og Fiskarlagets Servicekontor AS, avd. Vest

Vår ref. 732/16/BSI/5.7.12

MASFJORDEN, LEIRVIKA – SØKNAD OM OPPDRETT AV MAKROALGAR.

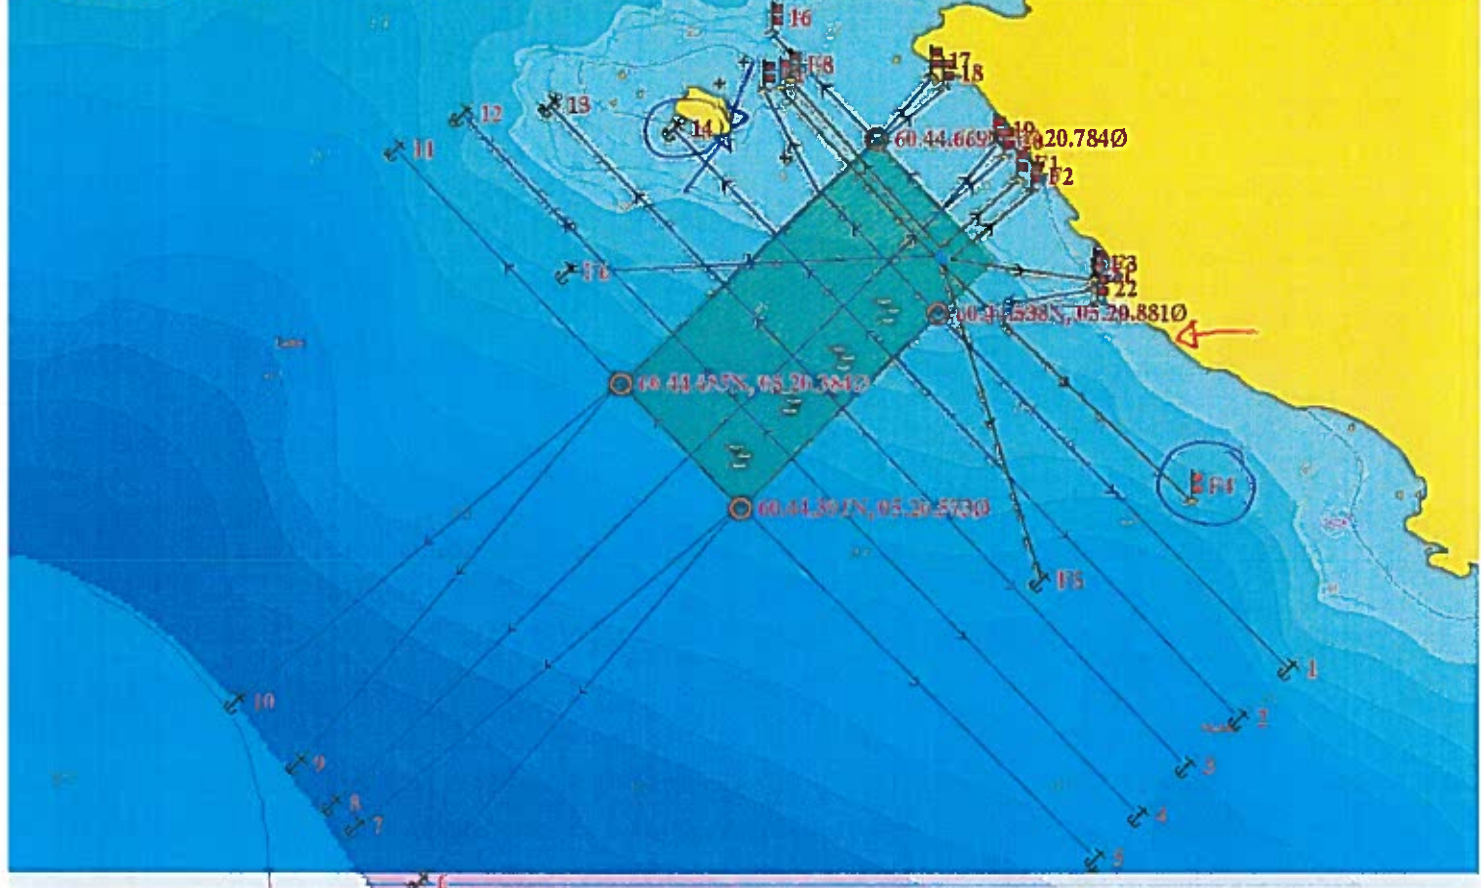
Ifølgje Fiskeridirektoratet sin kartdatabase er det registrert gyteområde for torsk i og ved omsøkt lokalitet, samt gyteområde og område for passiv reiskap i fortøyingsområdet til lakseoppdrettet i tilknytning til makroalgeanlegget, jf. vedlagde kart.

«Fiskarlaget Vest har ikkje merknader utover ovannemnde under føresetnad av at fortøyning nr. 14 blir flytta til sørsida av Skarholmen (blå pil) samt at fortøyning F4 blir festa nærast mogeleg land der det er markert «Ø» i kartet (raud pil). Dette for at ein skal kunne nytte området til garnfiske.»

Første del av ovannemnde merknad vil ha påverknad på makroanlegget, og ein føreset at det blir tatt omsyn til det.

Ein forutset òg at det ikkje er snakk om noko fortøyning av makroanlegget utover det som er vist på vedlagde kart.
